正誤表

国総研資料 No.1300「橋台背面アプローチ部等の設計に関する共同研究(補強土壁の検証編)」について、下表のとおり本文中に誤記がありましたので、お詫びして訂正いたします。

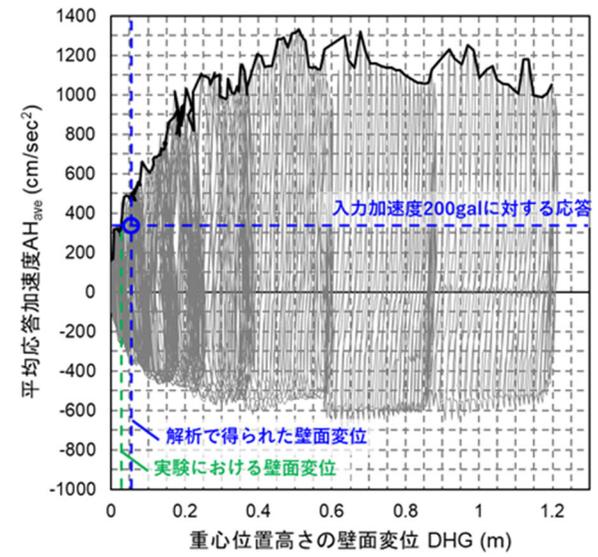
訂正箇所	誤	正
2.3.2(4)1 図-2.3.2.21 c) (p.98)		
2.3.2(5) (p.99)	<p>図において、横軸は 2.3.2(2)2)に示す各加振ステップのすべり降伏震度比 <math>k_h/k_{hys}</math> を、縦軸は 2.3.2(2)2)に示す各ステップの補強材の降伏強度比 <math>T_{maxmax}/T_c</math> を示している。</p>	<p>図において、横軸は 2.3.2(2)2)に示す各加振ステップのすべり降伏震度比 <math>k_h/k_{hys}</math> を、縦軸は 2.3.2(2)2)に示す各ステップの補強材の降伏強度比 <math>T_{maxmax}/T_y</math> を示している。</p>
2.3.5(2)1) (p.149)	<p>図-2.3.5.3 において実験における壁面変位は 80mm 程度であるのに対し、解析で得られた壁面変位は 110mm 程度であり、結果に大きな乖離はない。</p>	<p>図-2.3.5.3 において実験における壁面変位は 30mm 程度であるのに対し、解析で得られた壁面変位は 50mm 程度であり、結果に大きな乖離はない。</p>
